INSTITUT TECHNOLOGIQUE

RAPPORT DE MISSION :

N° 2020.107.0174

Mise à jour des maquettes du PEB au regard des récentes évolutions des exigences normatives et réglementaires.

Photo 84

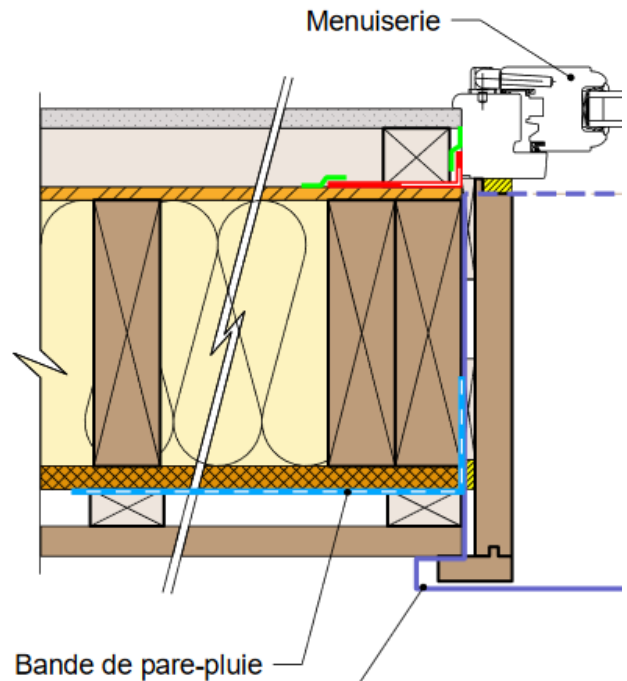
- Il manque l'aération de la sous-face de la bavette
- La bavette ne recouvre pas l'ETICS d'au moins 3cm
 - Le larmier de la bavette doit recouvrir d'au moins 3cm la liaison entre l'enduit et la sous face de l'appui de baie.
 - Un calfeutrement est à positionner au niveau du rejingot entre la bavette et la traverse basse du dormant de la fenêtre.
 - Le calfeutrement (noté « joint compribandé » sur le détail) peut être supprimé du fait du calfeutrement défini ci-dessus
 - La bande de pare-pluie doit être relevée au niveau du rejingot et collée sur la traverse basse du dormant
 - La bavette doit être désolidarisée de son support et aérée en sous face par l'intermédiaire de cales de 5 mm d'épaisseur (afin d'éviter la condensation sous la bavette). Les cales doivent être positionnées dans le sens de la pente de l'appui, pour permettre l'écoulement d'éventuels condensats.

Photo 89

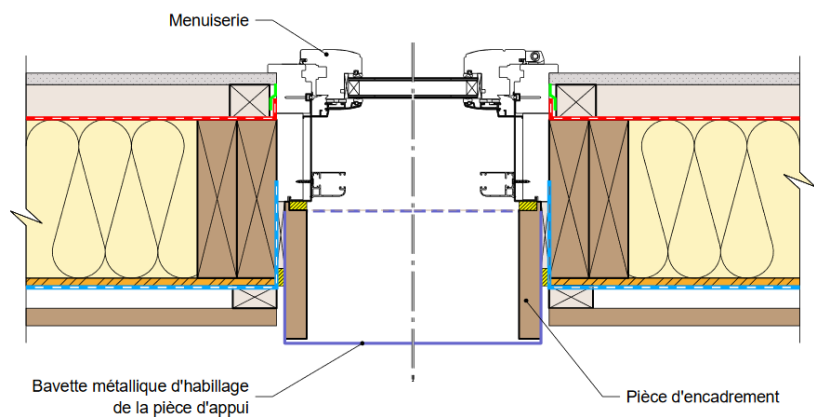
- La valeur S_d du pare-vapeur du mur doit être supérieure ou égale à 90 m (présence ETICS)
- Bien vérifier la continuité du PV entre le mur et la toiture
 - Cette continuité doit être assurée en tout point

D2 – coupe verticale sur menuiserie bois + VR intégré – partie haute

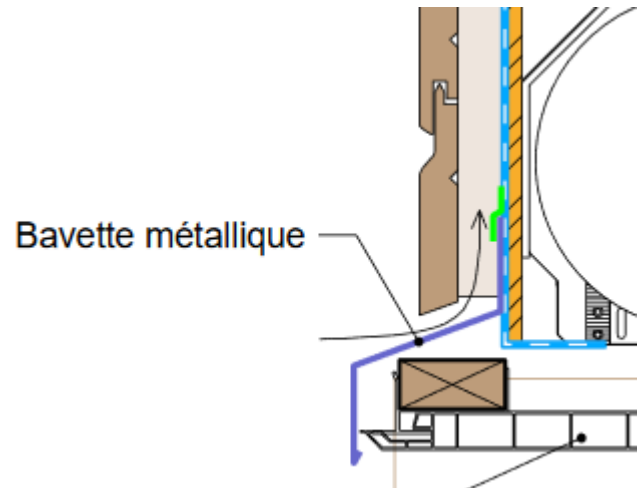
- Le PP est incisé avec le larmier dessous, ce n'est pas conforme pour l'étanchéité à l'eau
 - **Le larmier doit être posé en surépaisseur avec un ruban adhésif sur le pare-pluie**
